Høringsbrev

Samsø Kommune har fra Grundejerforeningen c/o Niels Drachmann og dennes rådgiver Alexander Risom, Asgårdvej 25, 8700 Horsens, den 8. november 2023 modtaget en ansøgning om tilladelse efter Kystbeskyttelsesloven¹ til at etablere kystbeskyttelse i form af to høfder ud for hhv. Plantagevej 16 og 26 (matr.nr. 115a og 112b, Onsbjerg by, Onsbjerg), i sommerhusområdet Sælvig Huse på Samsø. Ansøger har ligeledes ansøgt om screening for miljøvurderingspligt iht. Miljøvurderingsloven².

Sagsnr. S2023-3995
Dok. nr. D2025-29690
Journalnr. Kystbeskyt..

SÆLVIG BUGT

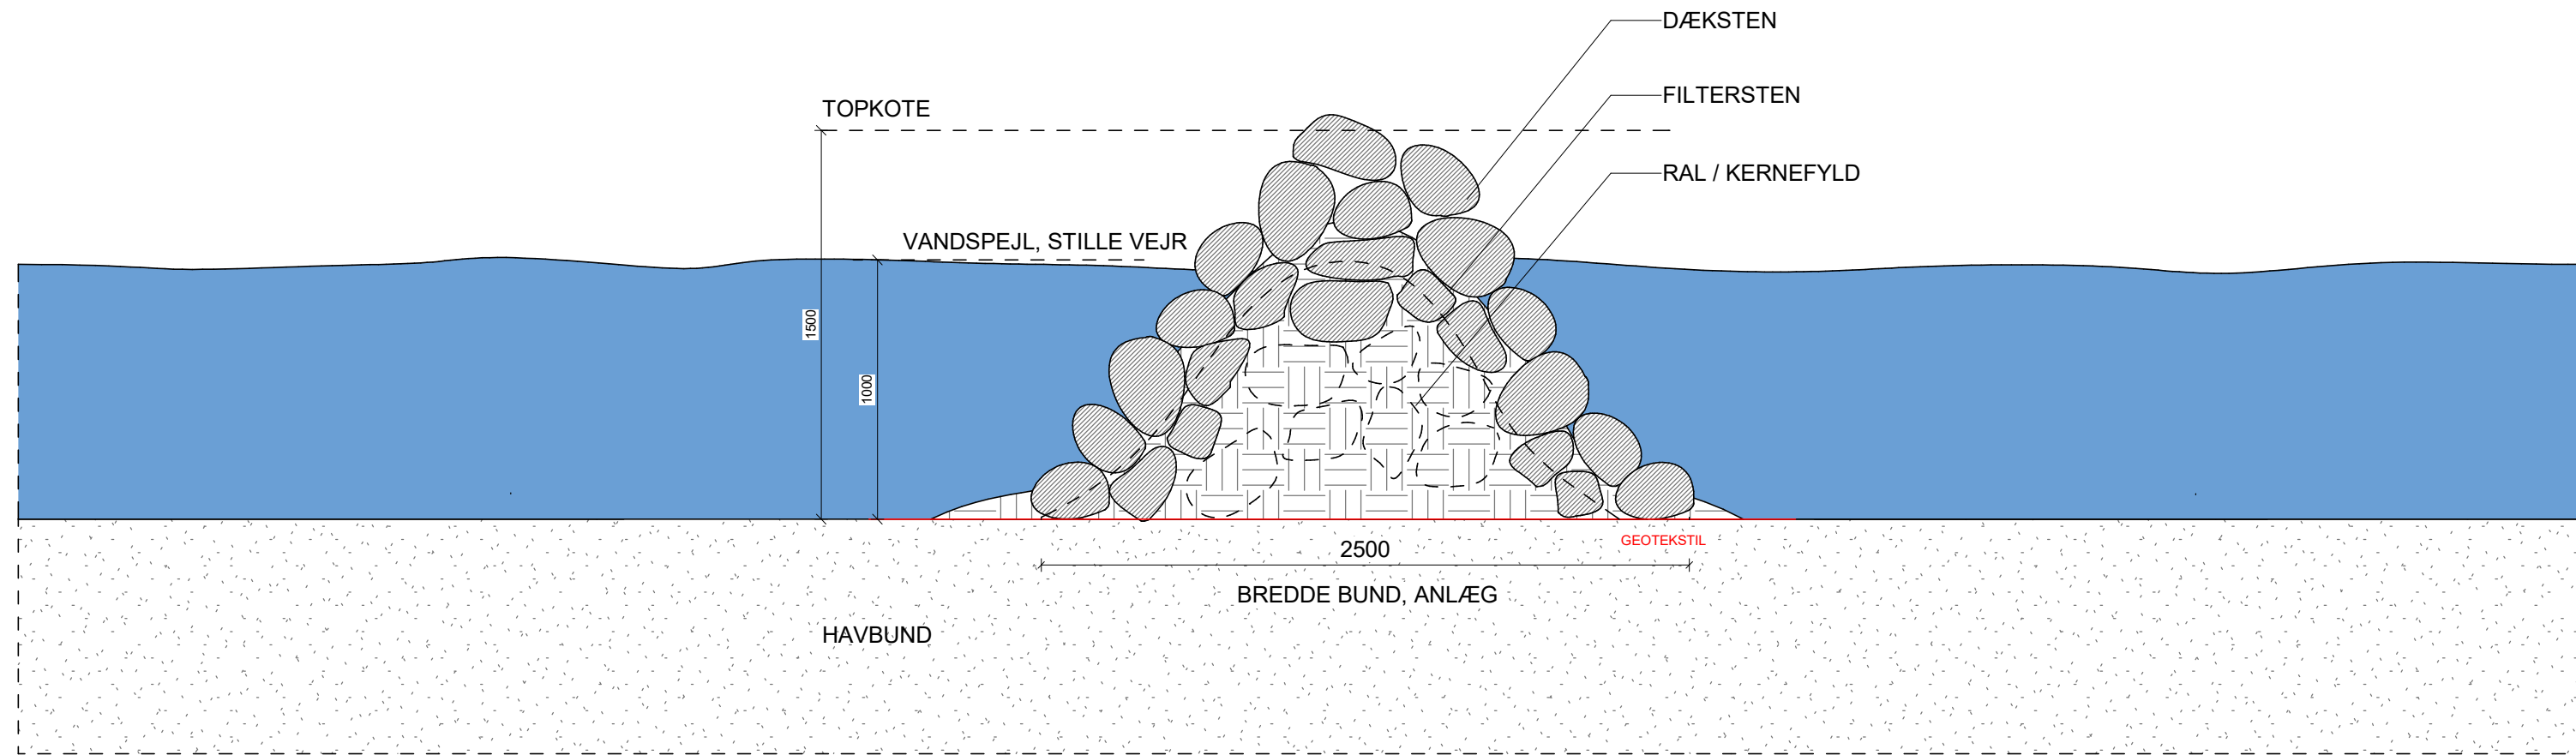
Dimensionering: Jeg vil i min vurdering af ansøgningen læne mig op ad Kystdirektoratets vejledning om kystbeskyttelsesmetoder s. 68 (skema herunder), for at høfderne er virksomme og passende. I ansøgningen søgte i om en topkote på 1m, nu 2m – kystdirektoratet anbefaler 1.5m. Hvad siger i til det? Hvad er afstanden mellem de to høfder i ønsker at etablere? Er det den der er 75m?	1,5 m er fint for os Ca 75 m
Af Kommunens Klimahandlingsplan 2020: <i>"Det er en grundlæggende præmis i de overordnede strategier for klimatilpasning, at dem der får noget ud af tiltagene, også er dem der skal være med til at betale for dem."</i> <i>"Ved Kystbeskyttelse og skybrudssikring er det dem der opnår beskyttelse, det vil sige dem der får"</i>	Det er derfor vi foreslår at gøre det selv.
